Interfaces Plans ATEAM

G1 49 pneus vues en plan

CABLE WAY / INSTALLATION A CABLE	17127-GD10-RIFNEL-L'ALPE D'HUEZ	ORDER / COMMANDE; DATE / DATE; PIECE / PIECE
DESCRIPTION	ALPE D'HUEZ FRANCE	
DESCRIPTION	AMENAGEMENT GARE AVAL	
DIMENSION-1: —	SPECIFICATION-1: —	SPECIFICATION-5: 17127G1 –TC10 RIFNEL ALPE D'HUEZ
FORMAT / FORMAT: A0	DATE / DATE: 19/09/2024	DESIGNED BY / DESSINE PAR: FORTHOFFER Nicolas
SCALE / ECHELLE: 1:100	WEIGHT / MASSE: 0.00 Kg	REF.ITEM NR. / REF.ARTICLE: —
EXECUTION / EXECUTION	CHECKED BY / CONTROLE PAR: IUNDT Igor	ITEM NUMBER / ARTICLE NUMERO: P17127_01_G1_00
SECURITY LEVEL / NIVEAU DE SECURITE: ---	GENERAL TOLERANCES / TOLERANCES GENERALES: –	POMA

G1 Vue transversale AA

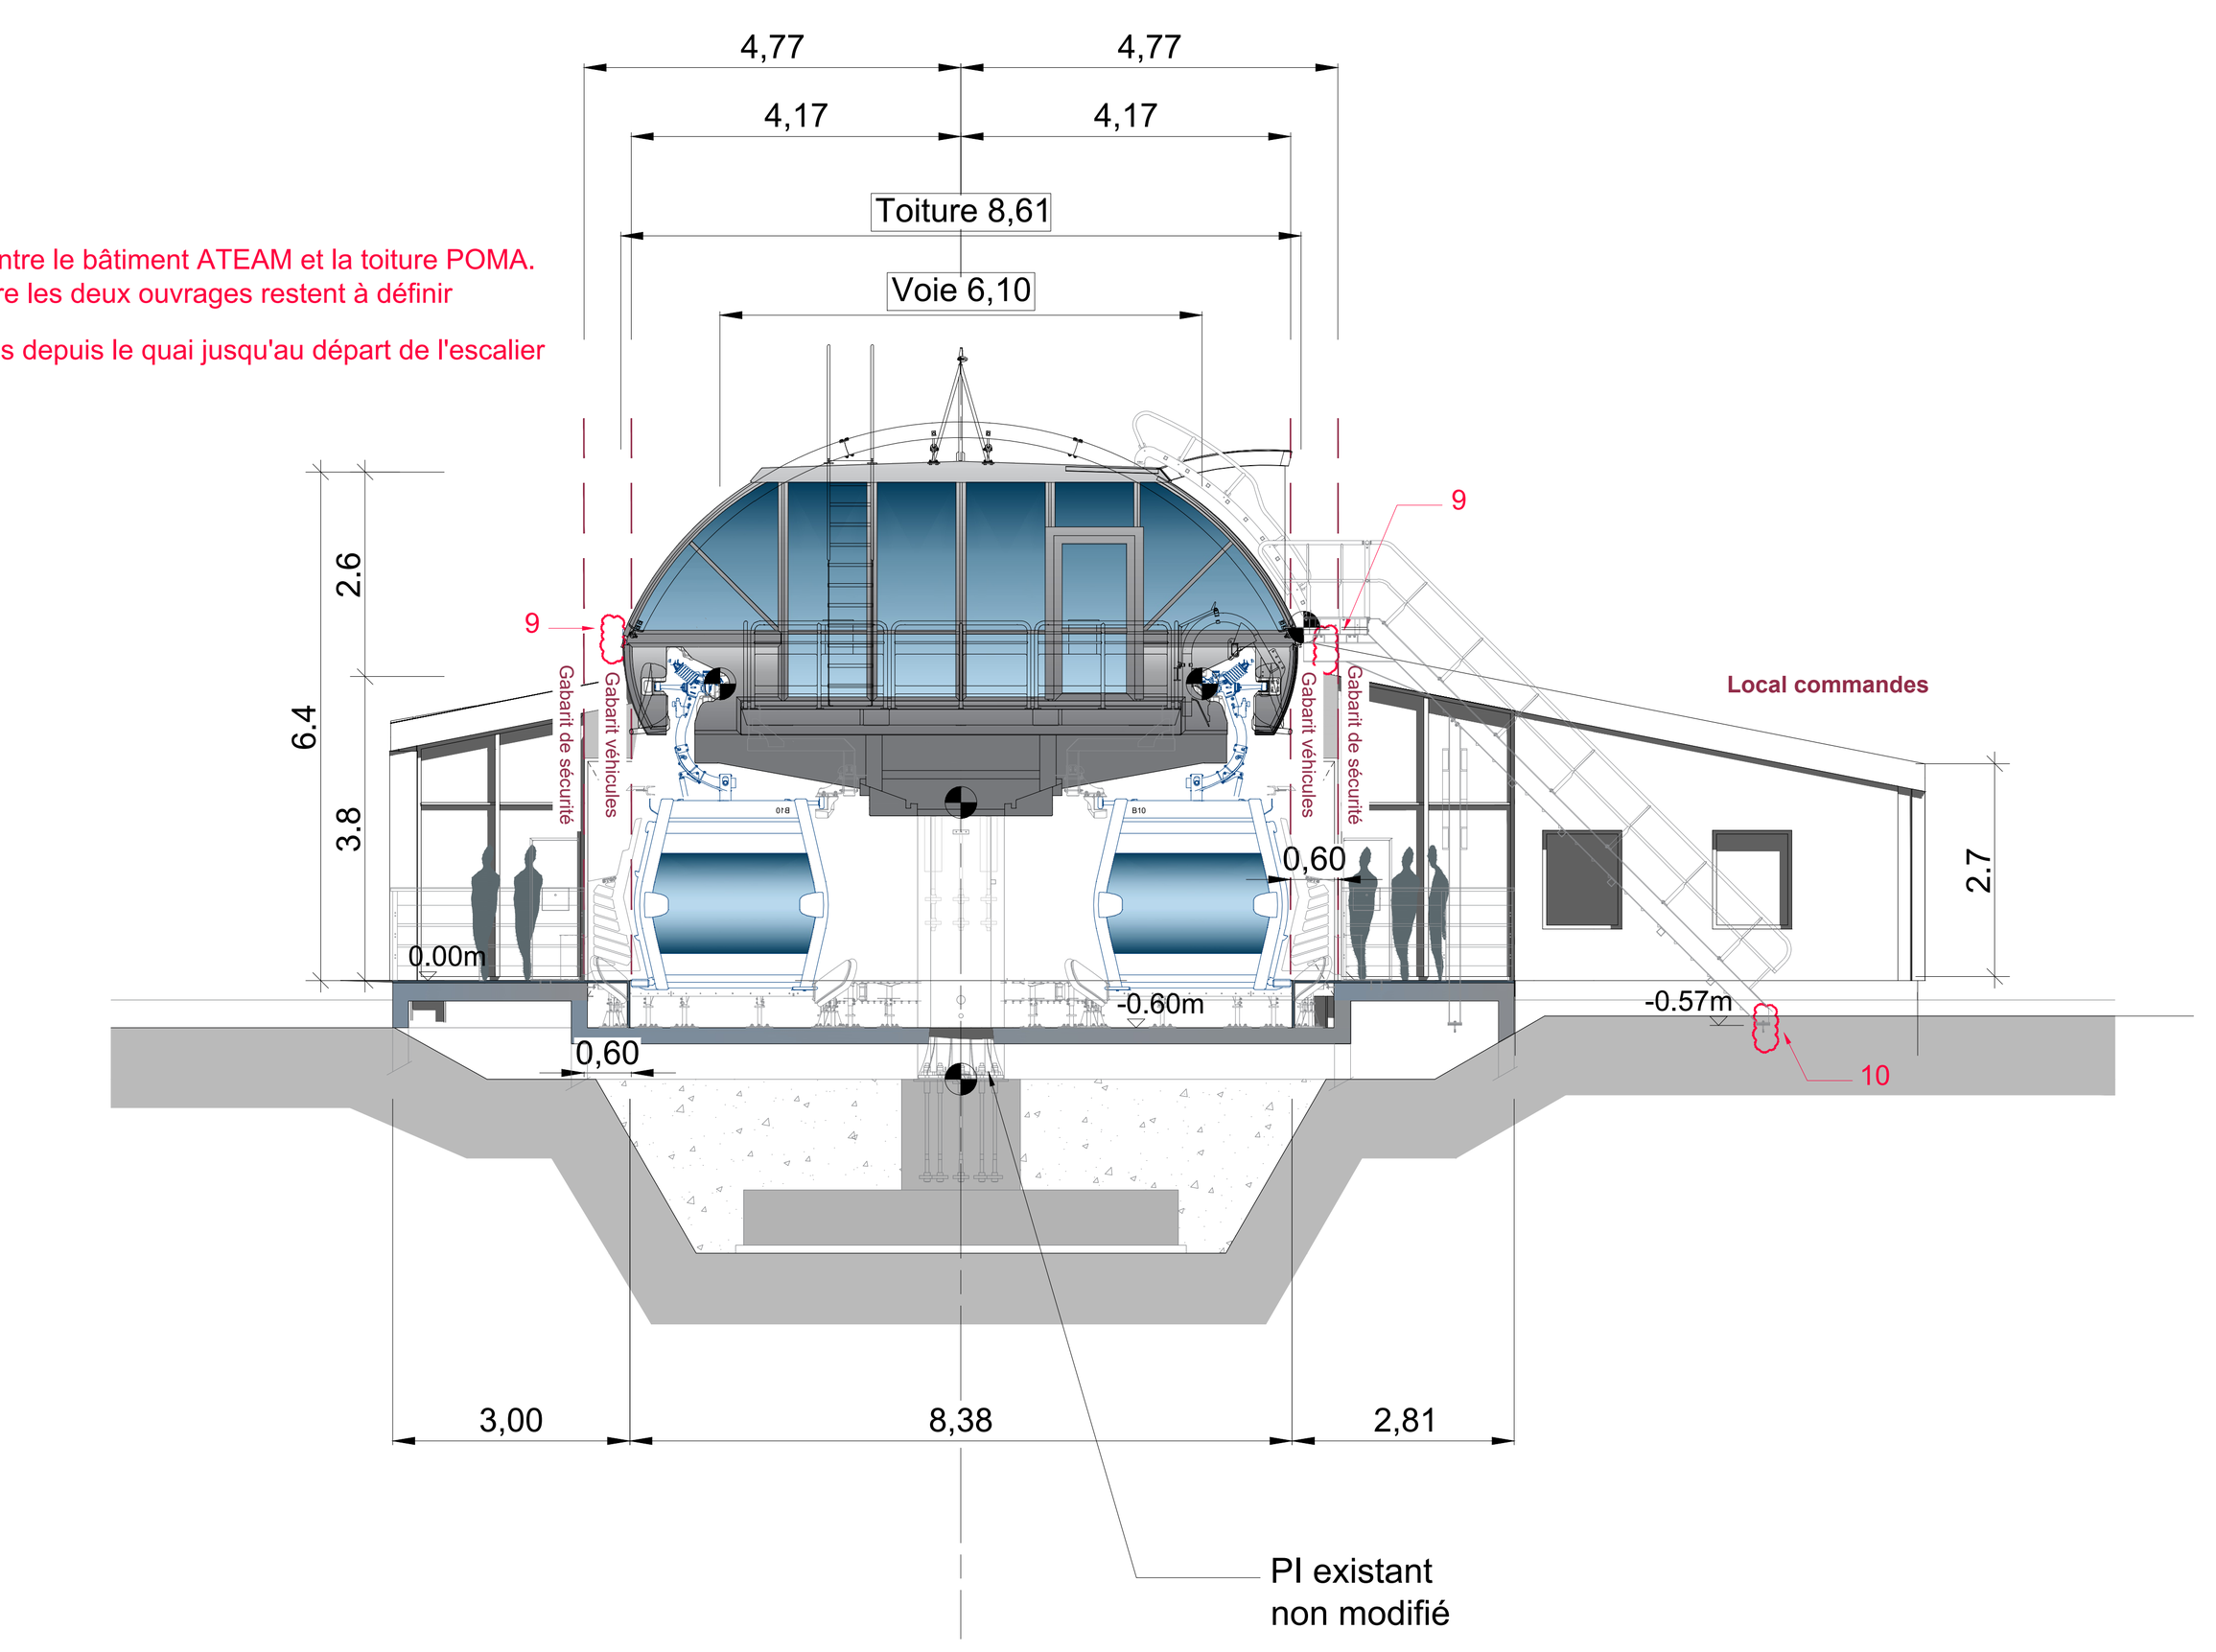
9 Prévoir un jeu de 15mm entre le bâtiment ATEAM et la toiture POMA.
Les solutions d''étanchéité entre les deux ouvrages restent à définir

10 Prévoir d'amener un accès depuis le quai jusqu'au départ de l'escalier

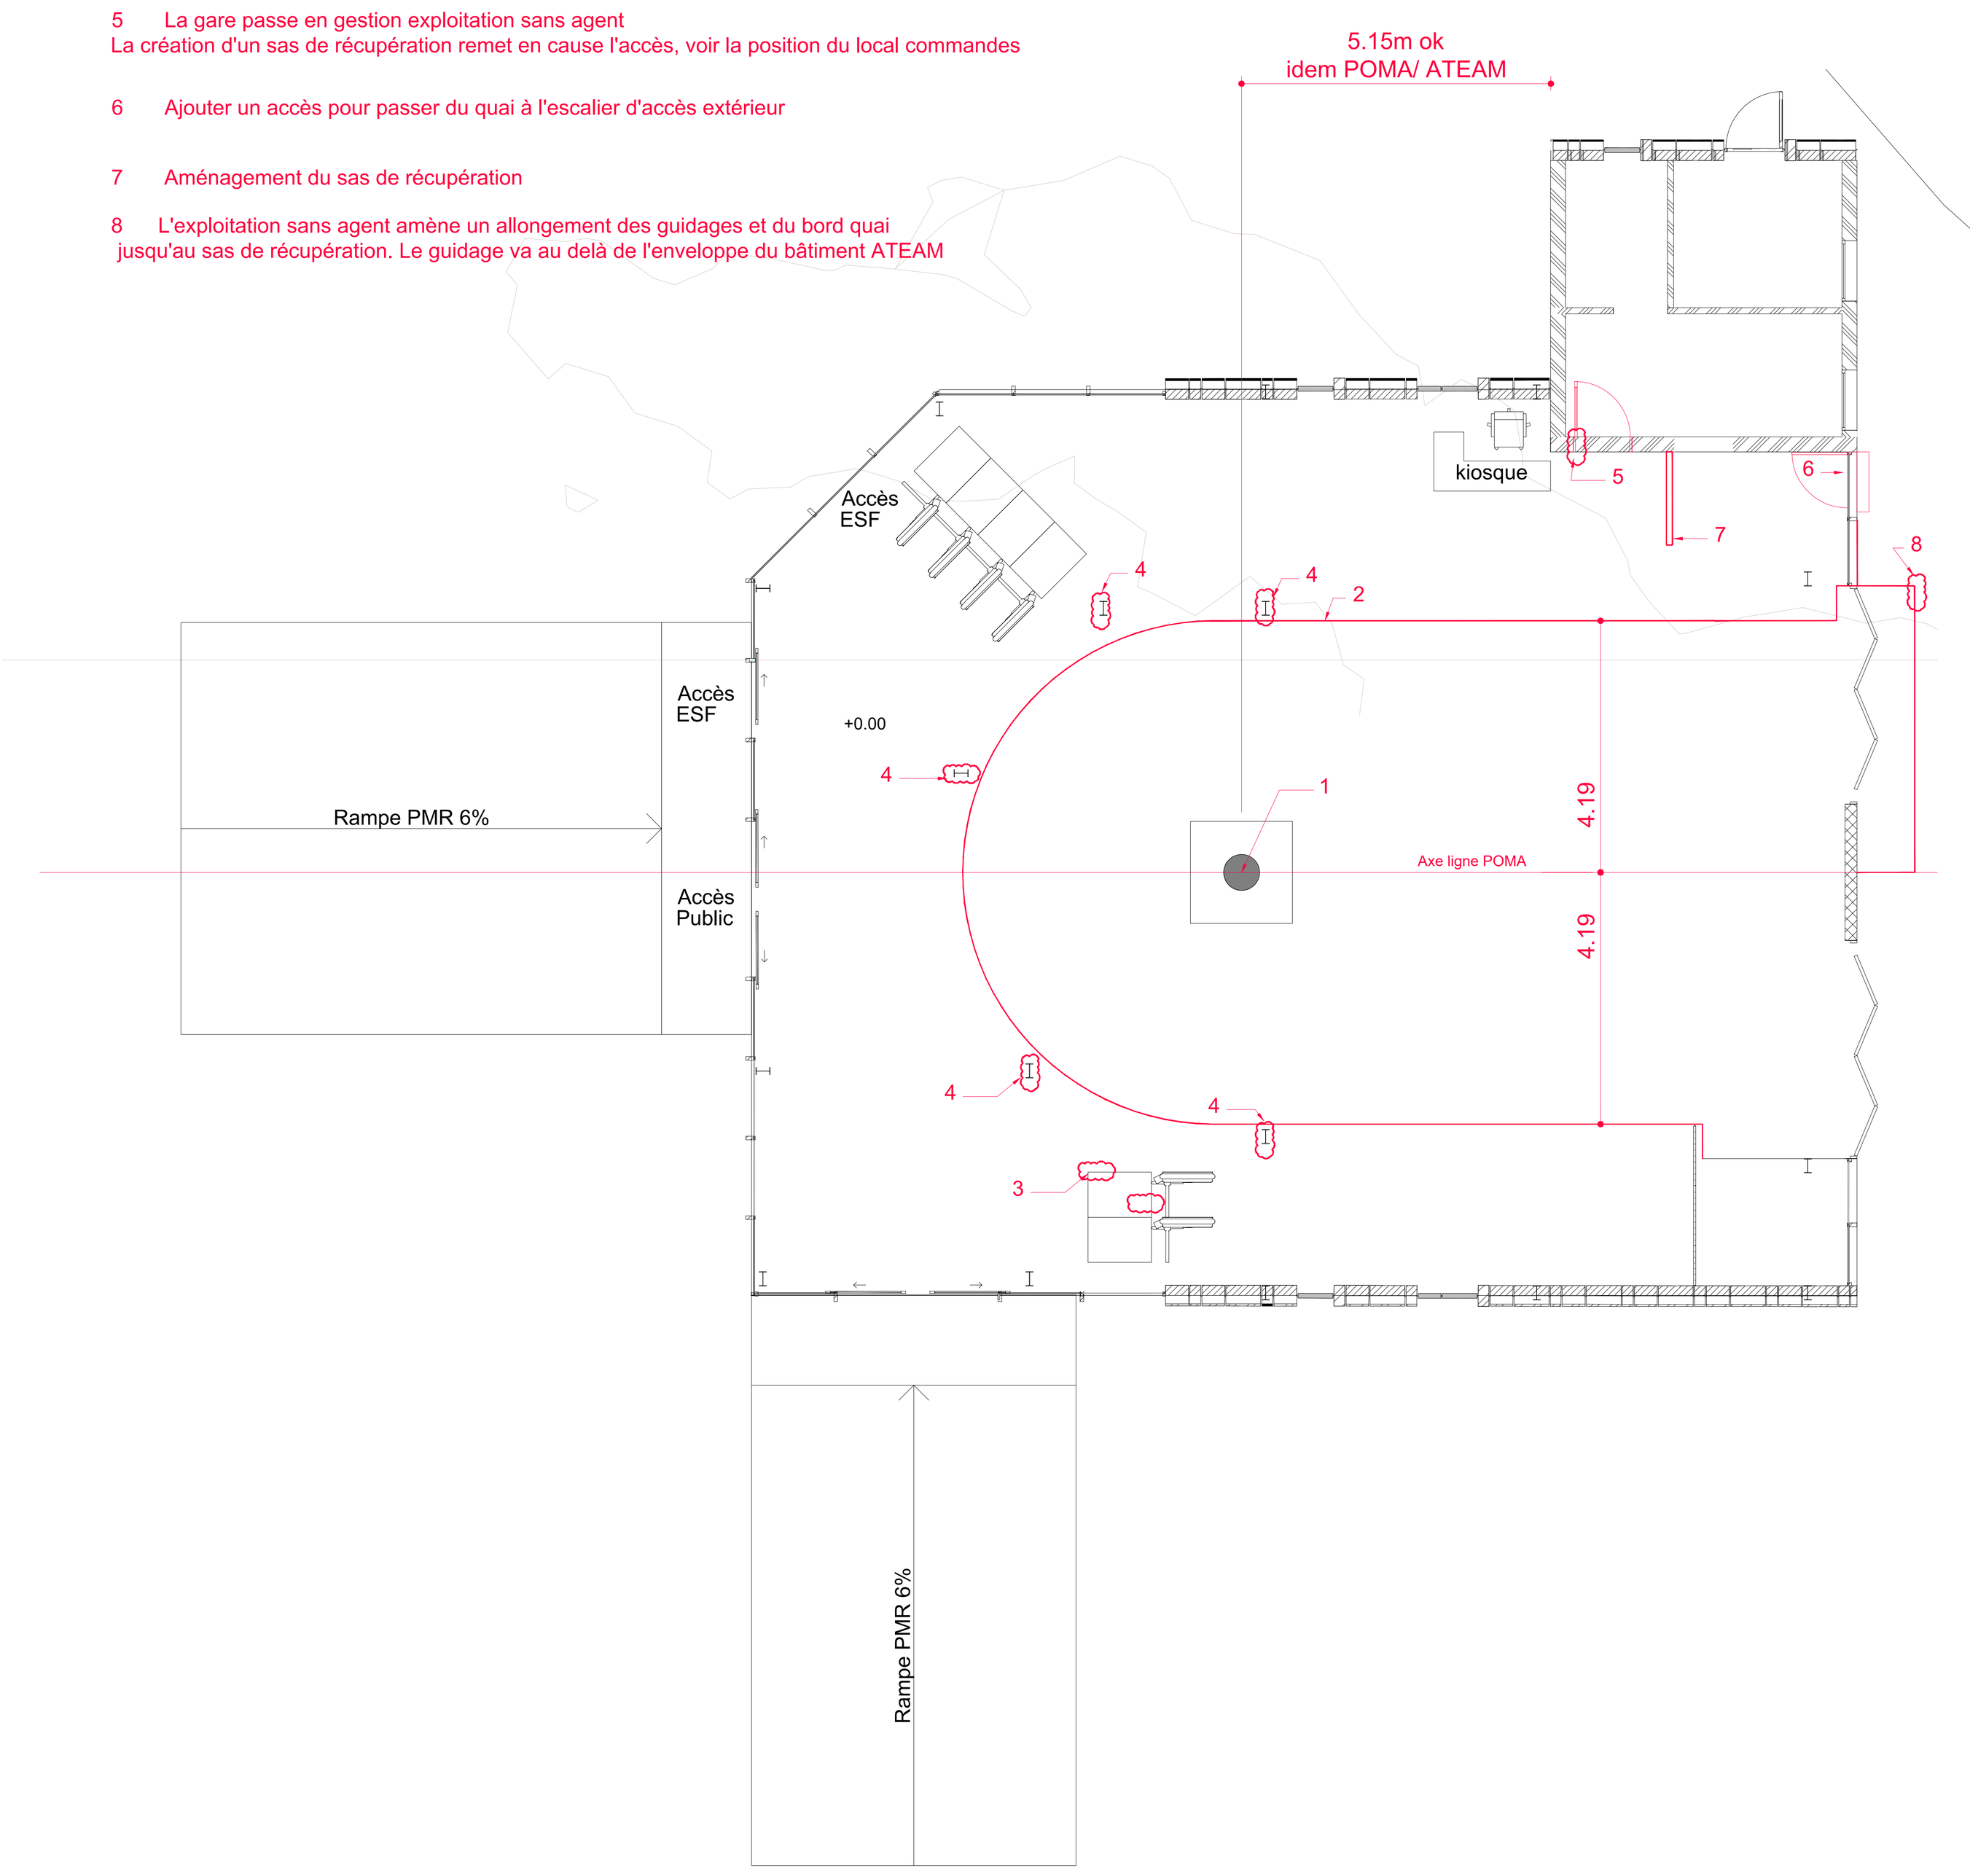
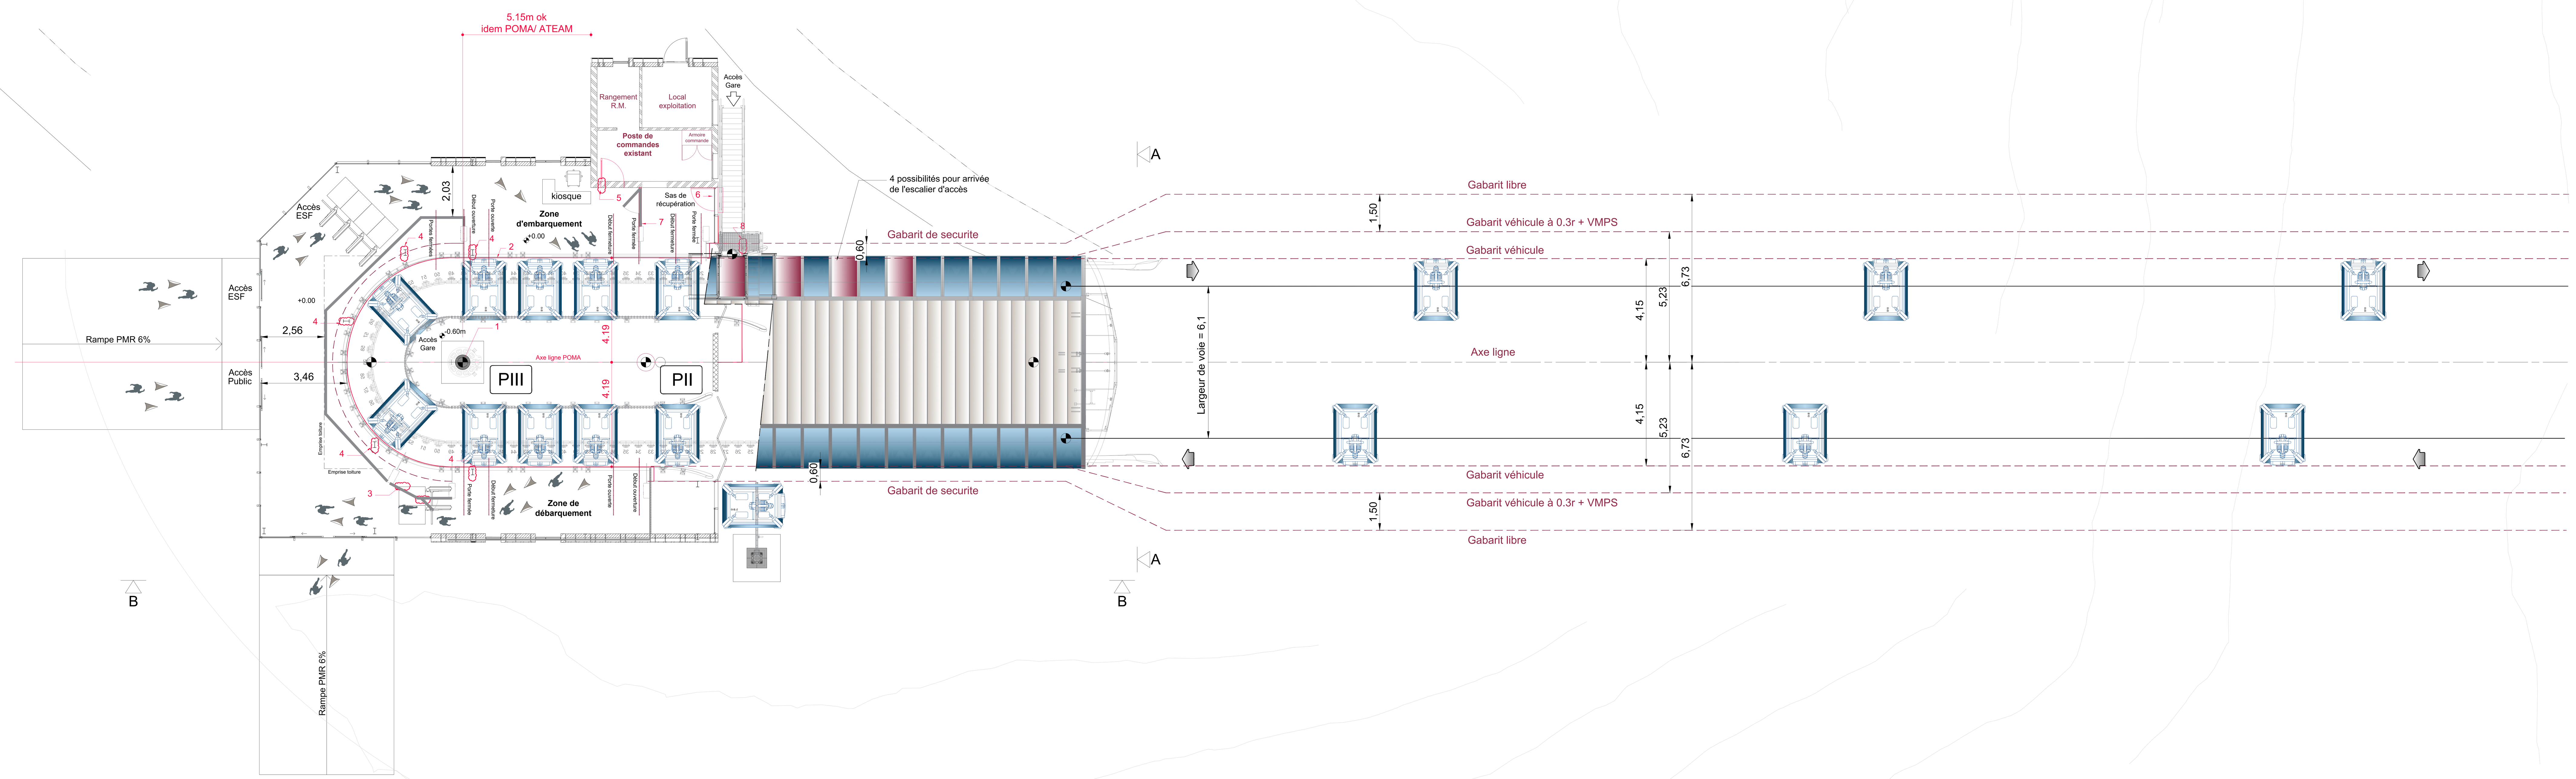
1 Plan ATEAM placé sur plan POMA via le P3.
P3 ATEAM OK= P3 POMA. Distance P3/ local commande identique sur ATEAM et POMA

2 Axe Ligne considéré par POMA à 4.19m du quai
Le contour quai est à replacer suivant contour en rouge

3 La gare passe en exploitation sans agent
Le tracé du garde corps est modifié et entre en conflit avec les caisses automatiques

4 Conflit structure / gabarits de sécurité

5 La gare passe en gestion exploitation sans agent
La création d'un sas de récupération remet en cause l'accès, voir la position du local commandes

6 Ajouter un accès pour passer du quai à l'escalier d'accès extérieur

7 Aménagement du sas de récupération

8 L'exploitation sans agent amène un allongement des guidages et du bord quai
jusqu'au sas de récupération. Le guidage va au delà de l'enveloppe du bâtiment ATEAM
